Zlepšení kvality vod horního povodí řeky Moravy - II. fáze

změnový list č.		Datum předložení	4. 12. 2015
Ev.č.	ZL-180-S-Z-SO 3.007	Datum schválení	7. 12. 2015
Objednatel	Vodohospodářská zařízení Šumperk, a.s., Jílová 6, 787 01 Šumperk		
Správce stavby	Sdružení API-VRV, vedoucí partner API spol. s r.o., Palackého 12, 150 56 Praha 5		
Zhotovitel	IMOS Brno, a.s., Olomoucká 174, 627 00 Brno		
Změnový list předkládá:	zhotovitel		
Charakter změny:	Práce neobsažené v ZDS xx)		Oprava položek dle skutečnosti
Stavba / objekt / úsek:	3. Město Zábřeh / SO 3.007 - LOKALITA OBORNÍK		
<u>Specifikace změny:</u> Při výkopových pracích na v lokalitě 3.007 Oborník bylo zjištěno, že hladina spodní vody je výš než předpokládá projektová dokumentace. Výkop je zvodnělý, hlinito-písčité až písčité. Následně provedené stavebně-geologické šetření potvrdilo odlišné geotechnické parametry zemin oproti IG předpokladům v zadávací dokumentaci. Geolog zhotovitele nařizuje provést sanaci podloží v tl. 0,4 m ŠD frakcí 32-63 s drenážním potrubím. Jedná se o stoky 07.1 - 2 část, 07.1-1 (od RŠ 071.1-7 až 07.1-24), 07.1-1-1, 07.1-1-2, 07.1-1-3, 07.1-1-4, 07.1-1-5, 07.1-1-6, 07.1-2.

Iniciační dopis ID-180-S-Z-SO 3.007

Sanace podloží na
stoce 07.1-2

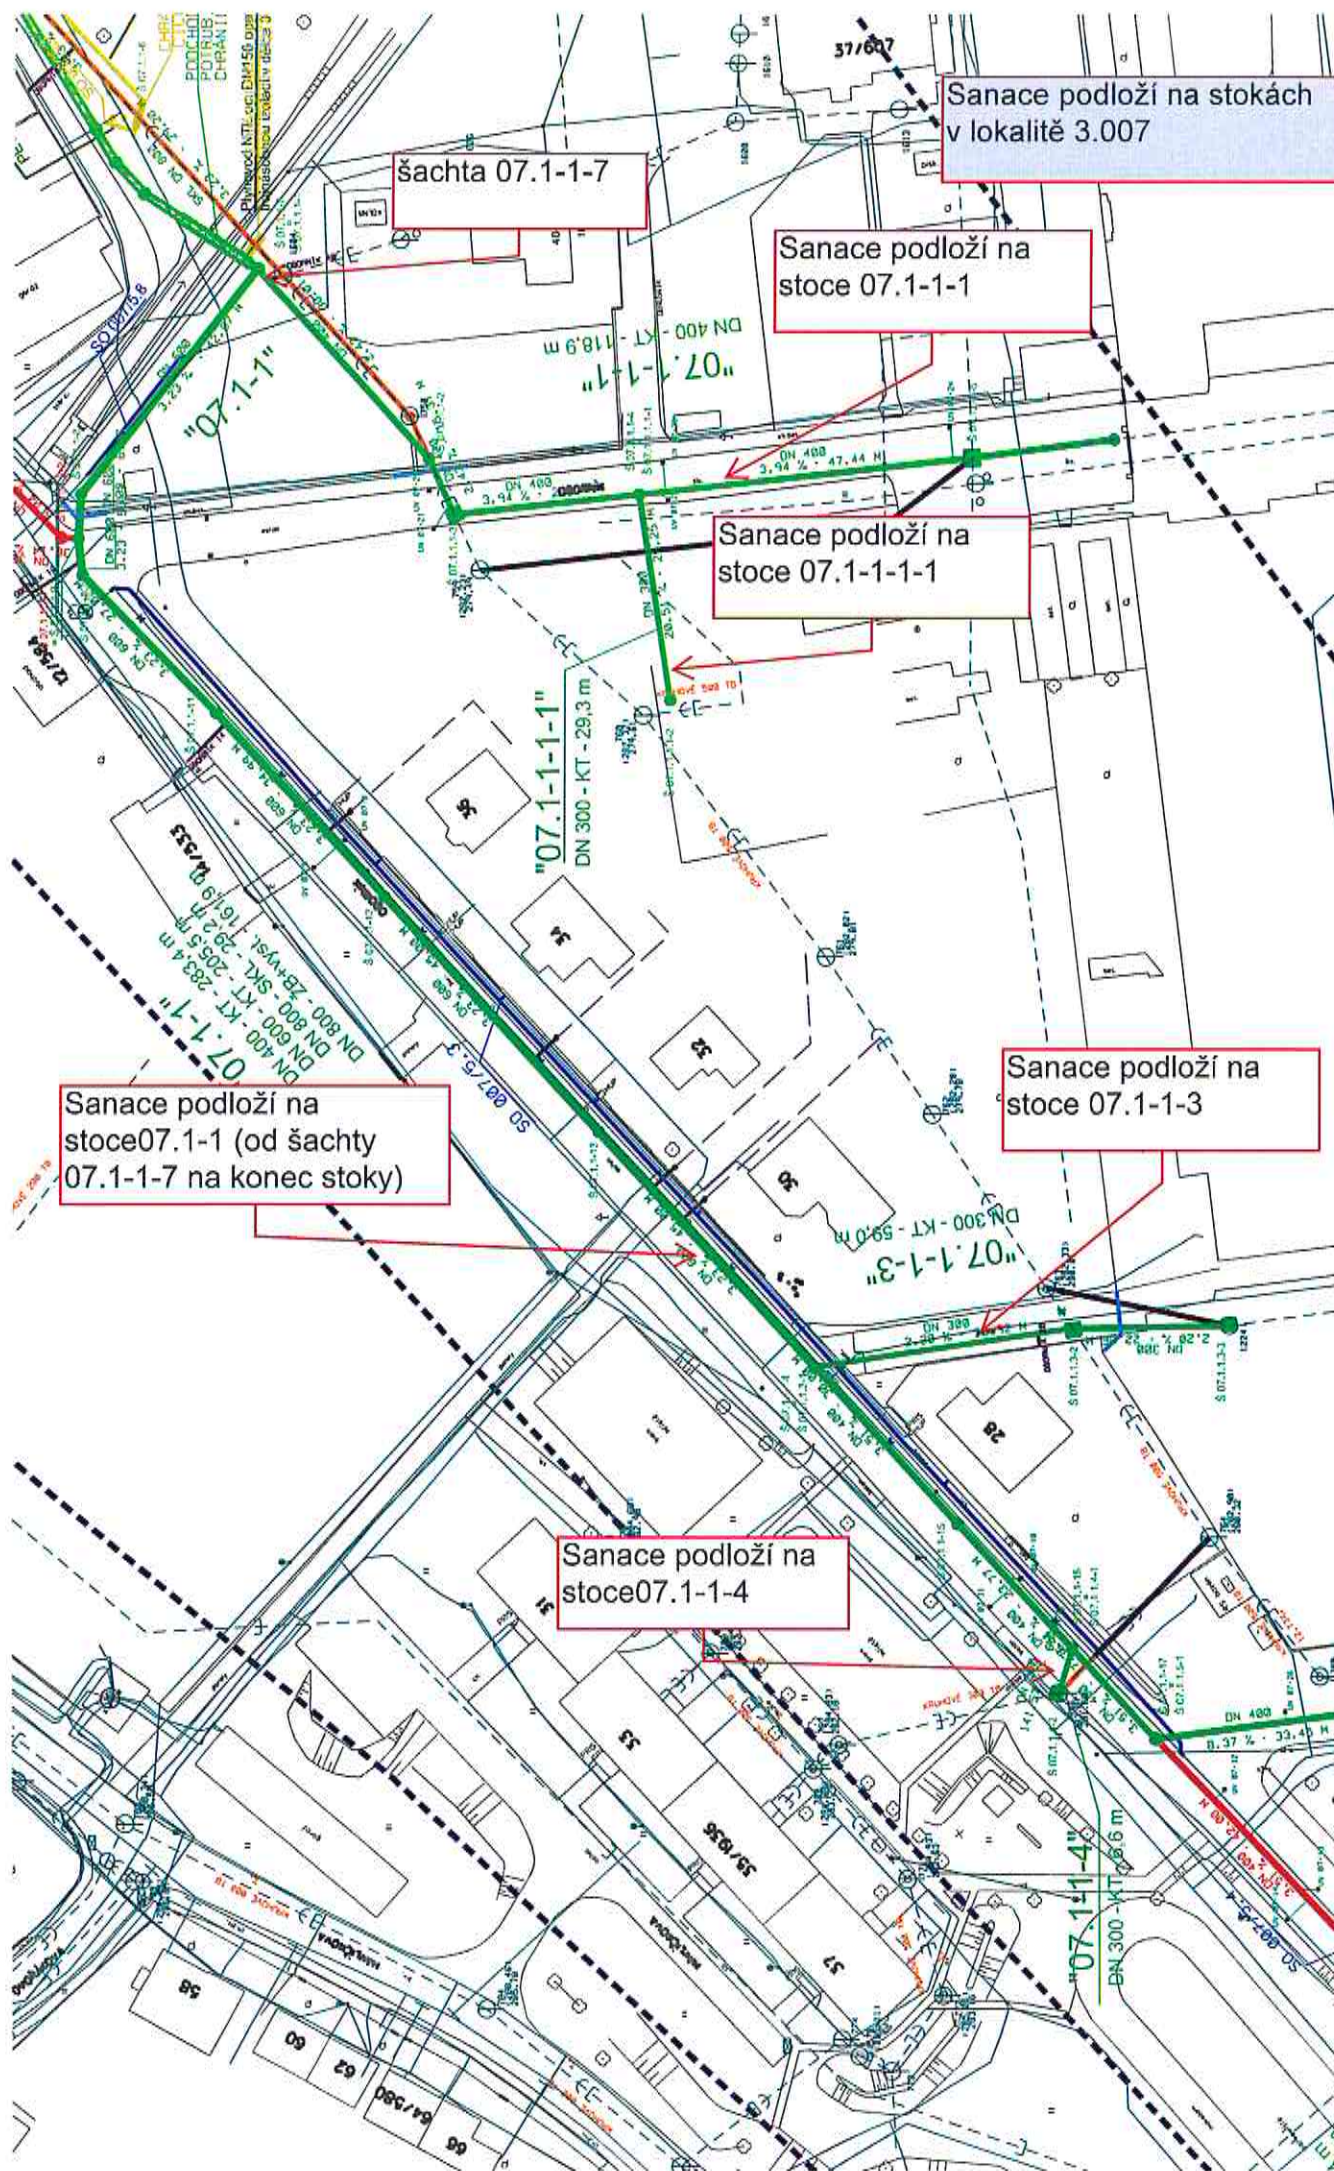
Při výkopových pracích na v lokalitě 3.007 Oborník bylo zjištěno, že hladina spodní vody je výš než předpokládá projektová dokumentace. Výkopek je zvodnělý, hlinito-písčité až písčité a je nevhodný pro zpětné zásypy.

Sanace dna do hloubky 0,4 m drceným kamenivem fr. 32-63 s drenážním potrubím.

SANACE PODLOŽÍ NA STOKÁCH V LOKALITĚ 3.007

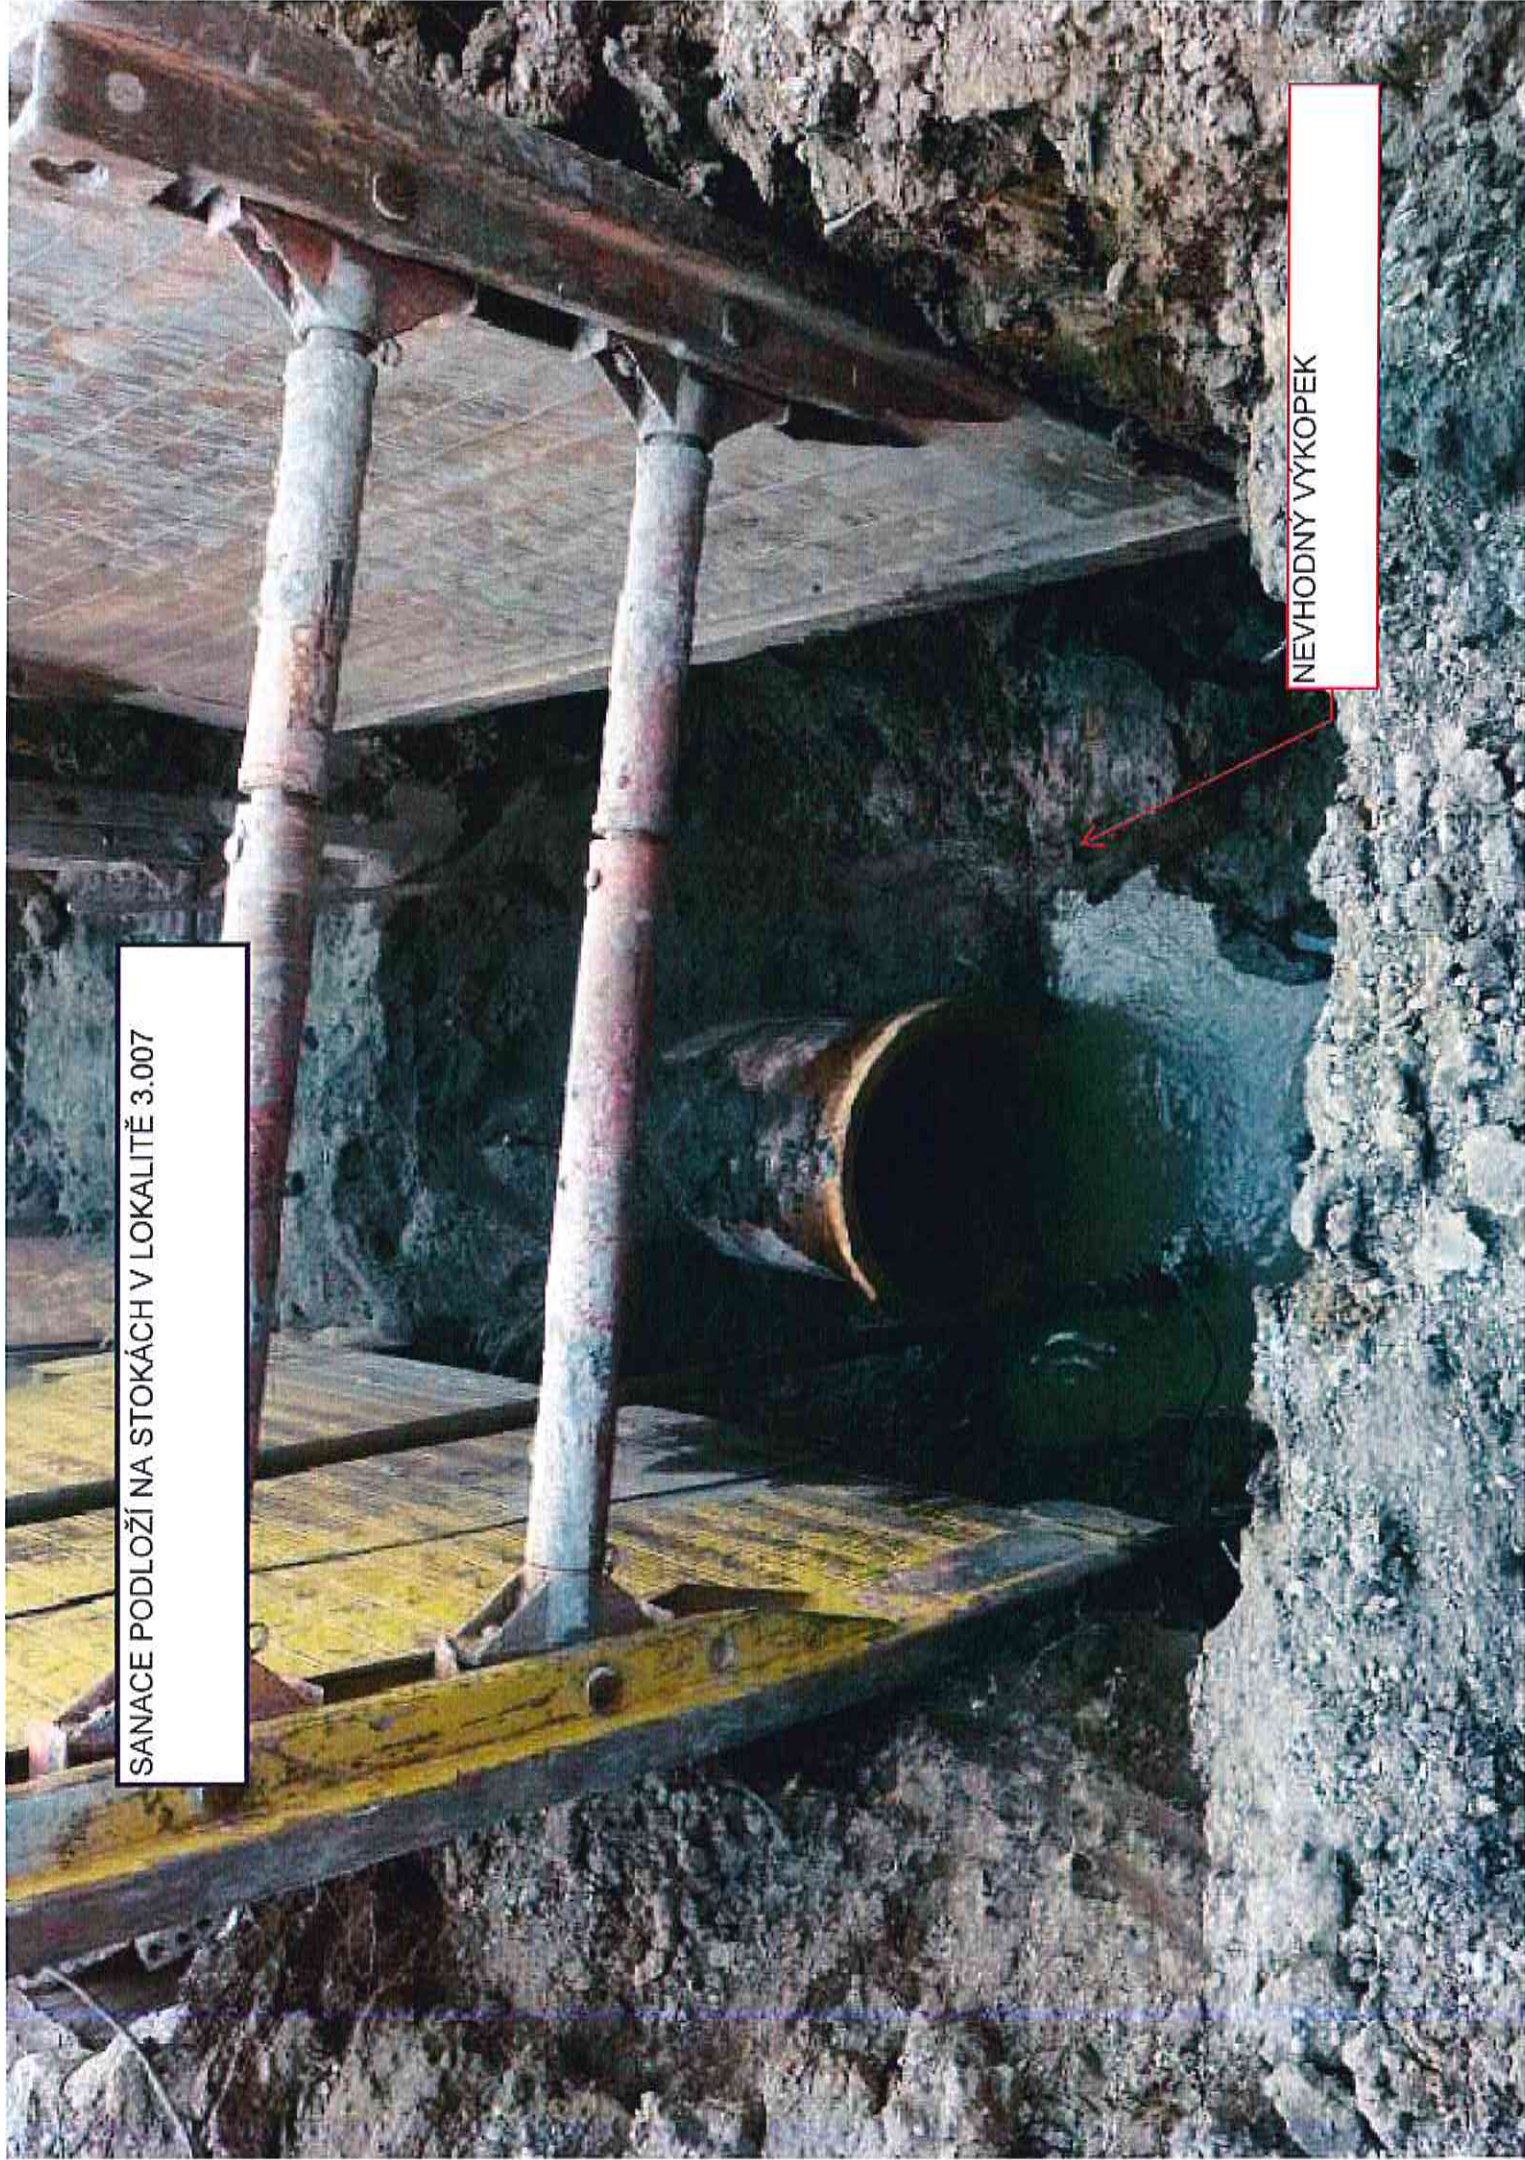
NEVHODNÝ VYKOPEK

DRENÁŽNÍ VRSTVA
ŠD 32-63

DRENÁŽNÍ POTRUBÍ
